**PREFEITURA MUNICIPAL DE BALNEÁRIO CAMBORIÚ – PMBC  
SECRETARIA DE PLANEJAMENTO E GESTÃO ORÇAMENTÁRIA  
COMISSÃO ESPECIAL DE ANÁLISE DE ESTUDO DE IMPACTO DE  
VIZINHANÇA - CEIV**

**REFERENTE AO PARECER Nº 043/2023 – CEIV – PRIMEIRA ANÁLISE  
PROCESSO ADMINISTRATIVO Nº 100.970/2023 (1DOC)  
DE ANGELINA**

**Figuras 1, 2 e 3: Isolamento acústico e ventilação na área de máquinas do empreendimento.**

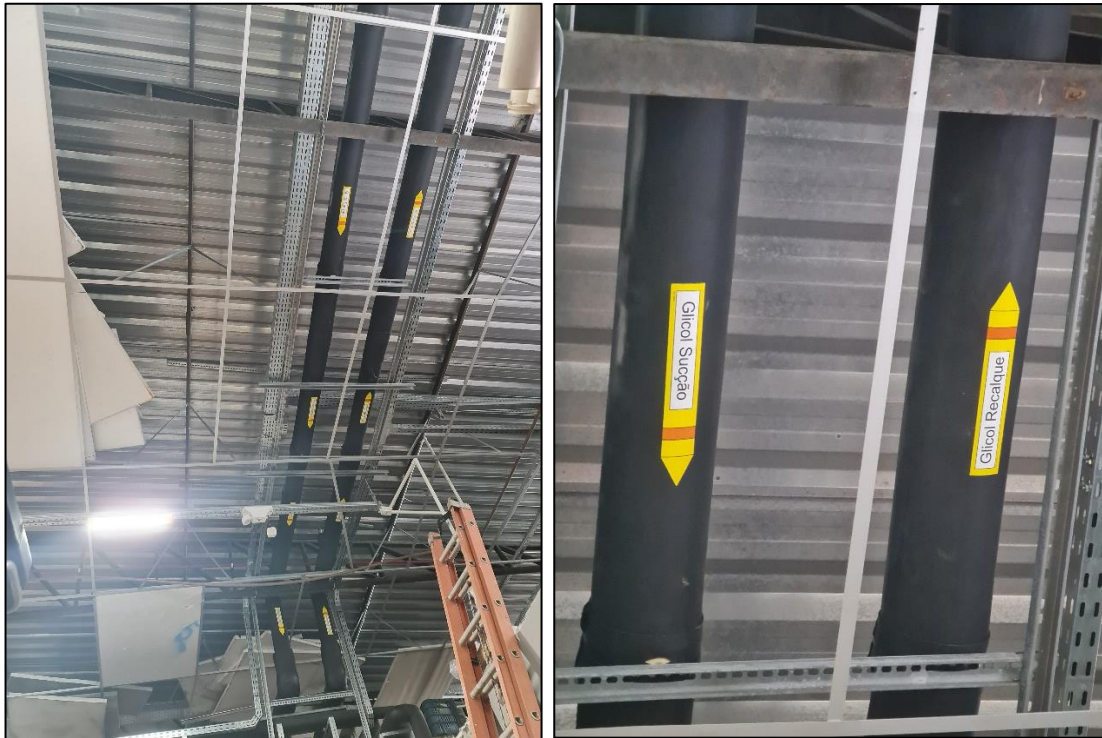
1. No empreendimento, atualmente, não há gerador, apenas área de doca e casa de máquinas o qual possui isolamento acústico (Figuras 1, 2 e 3). Pelo empreendimento encontrar-se em funcionamento, foi possível realizar medições de ruído na respectiva unidade, no dia 08/04/2024, sendo os pontos: P1 - dentro da área de estacionamento; P2 - à 10 metros de distância, na Rua 904; P3 - à 50 metros de distância, na Terceira Avenida; P4 - à 100 metros de distância, na Terceira Avenida; P5 - dentro do mercado; P6 - à 10 metros de distância, na Rua 902. A localização dos pontos está demonstrada na Figura 4.

**Figuras 5 e 6:** Gráfico dos níveis de ruído nos pontos P1 e P2, respectivamente.

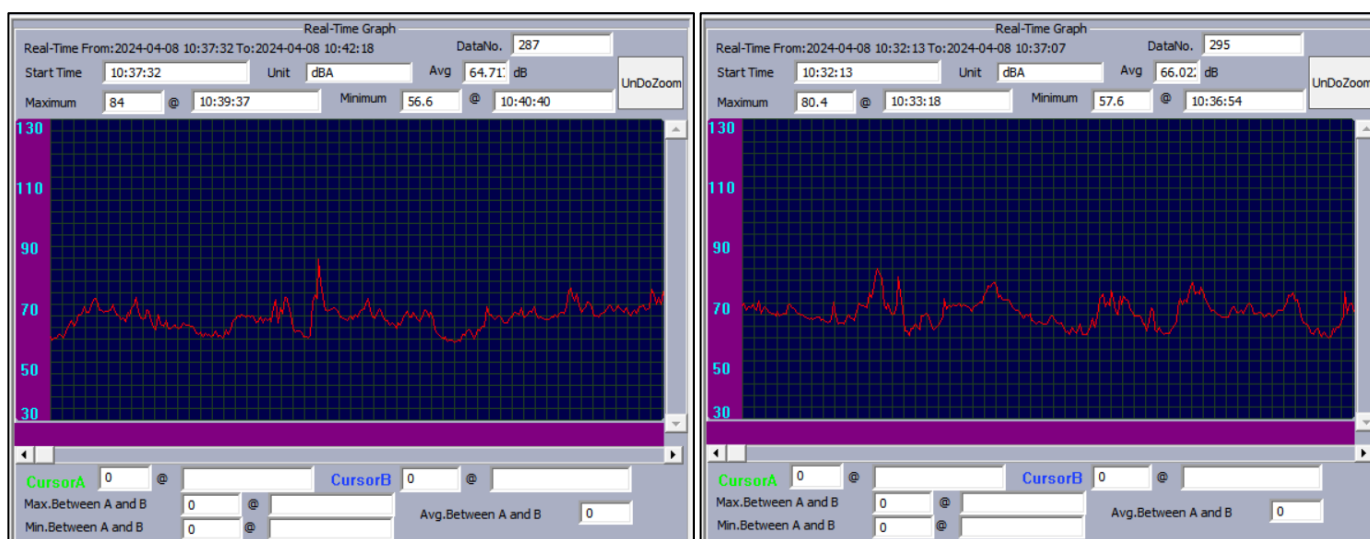
Portanto, nas Figuras 5, 6, 7, 8, 9 e 10 são os gráficos gerados pelas medições dos níveis de ruído dos pontos medidos. Na tabela 1 é apresentado os dados dos registros em cada ponto para melhor interpretação.

Através dos dados obtidos pela medição, é possível observar que o ruído do estacionamento do empreendimento, é próximo aos níveis observados ao longo da 3ª Avenida. Já na Rua 902, em frente ao ponto da doca, foi onde apresentou-se menor ruído no momento da medição. Sendo o maior nível de ruído, apresentado na Rua 904, próximo ao semáforo;

**Figuras 4 e 5: Rampa de acesso para pedestres pela Rua 904.**

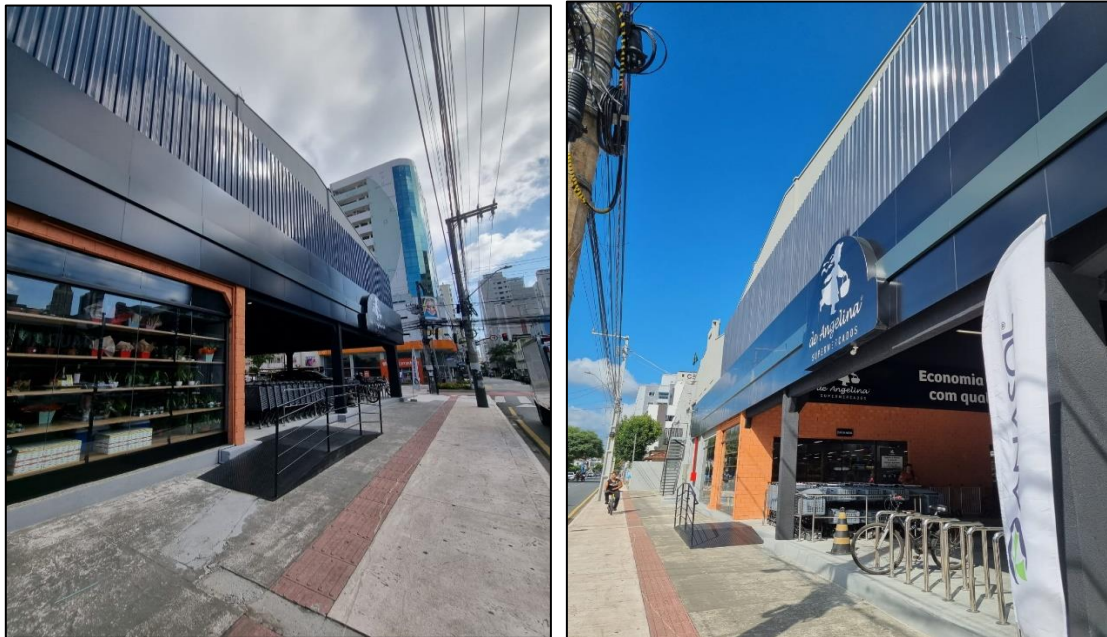
- Já o acesso para pedestres está sendo pela Rua 904 através da rampa de acesso de pedestres (Figuras 4 e 5), e dessa forma os acessos para veículos e pedestres estão sendo independentes.

Figura 63: Vias de acesso aos veículos (seta vermelha) e pedestres (seta verde) do empreendimento.  
Fonte: Adaptado de openstreetmap.

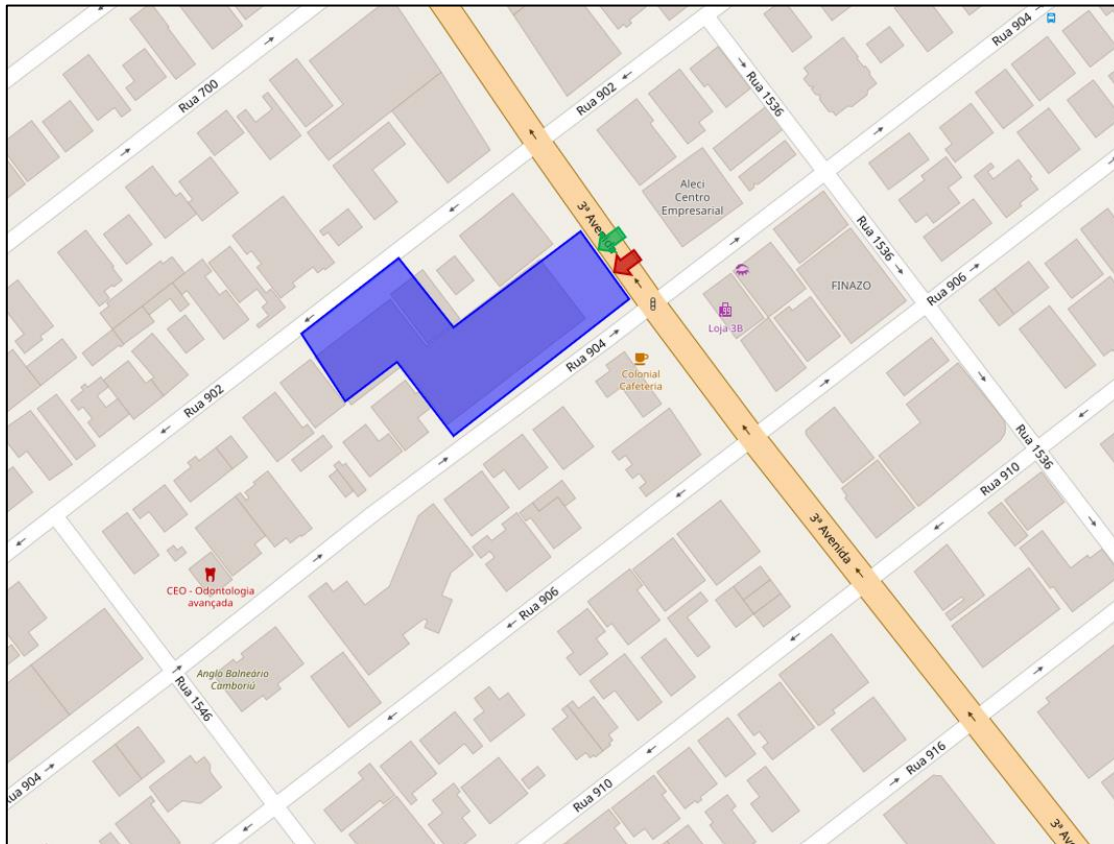
- Foram removidas as setas direcionais excedentes da Figura 63 (página 100 do EIV), além de alterar a abrangência incluindo a Rua 1546:

Figura 87: Movimentos dos pontos das contagens veiculares. Fonte: Alameda Engenharia, 2023.

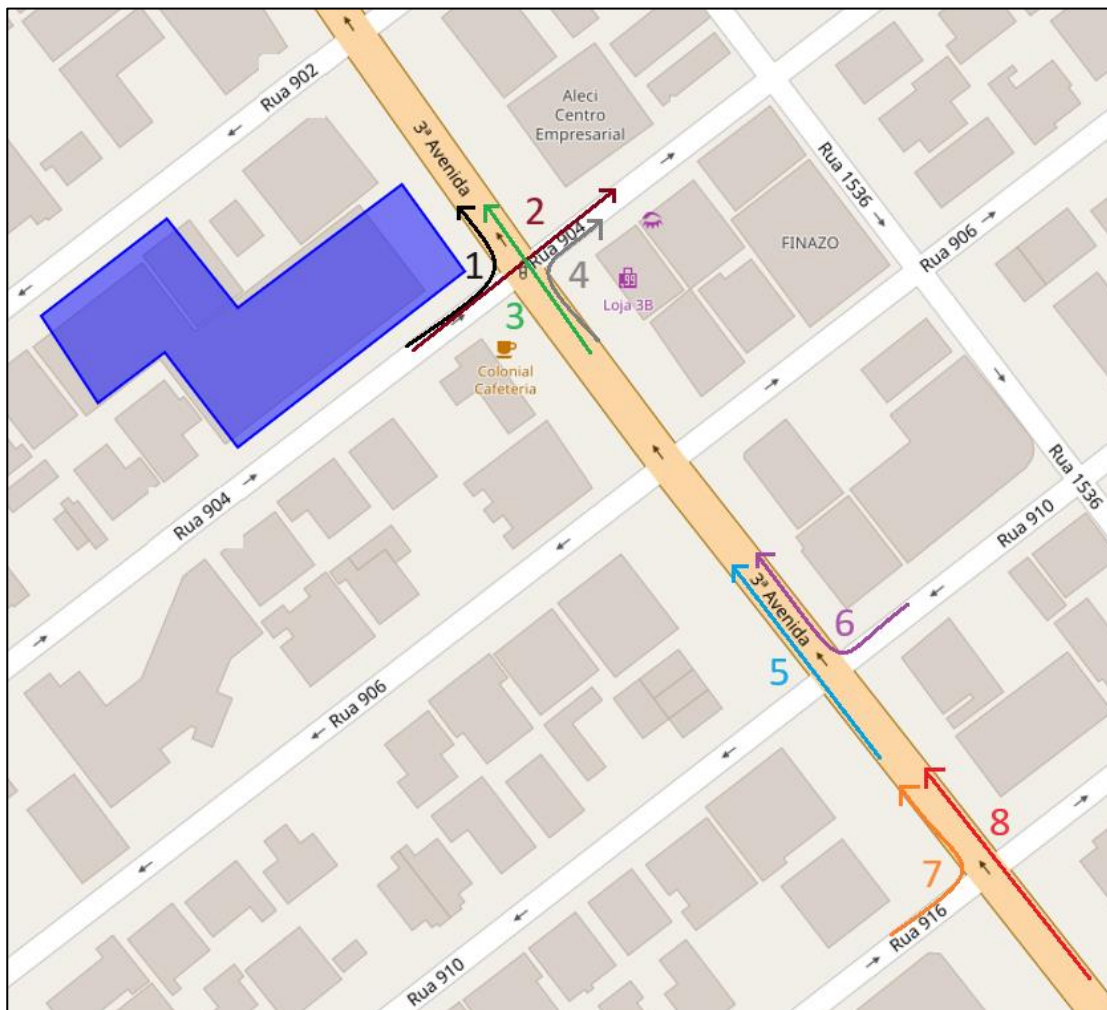
- As Figuras 84 e 85 (páginas 125 e 126 do EIV), foram mantidas considerando que os acessos serão mantidos através da Terceira Avenida;
- Na Figura 87 (página 128 do EIV), foram incluídas os nomes da Rua 902 e Rua 904;

Figuras 15.3 e 15.4: Utilização do sistema de iluminação em LED nos banheiros. Fonte: Alameda, 2024.

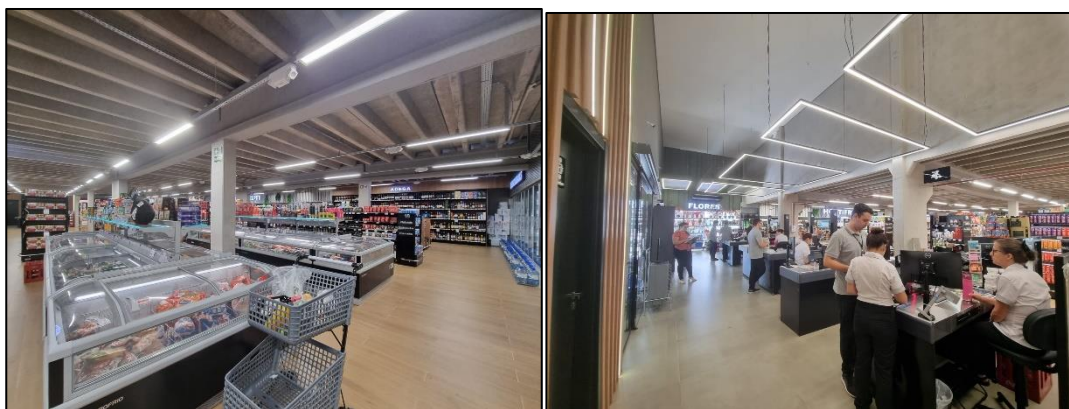
4. Com relação ao item ‘2.13 Uso Racional de Infraestrutura ou aspectos voltados à sustentabilidade’, o empreendimento utiliza de redutores de vazão nas torneiras nos banheiros com sensores de presença (Figuras 15.1 e 15.2) e utilização do sistema de iluminação em LED nos banheiros e área de vendas (Figuras 15.3, 15.4, 15.5 e 15.6, respectivamente).
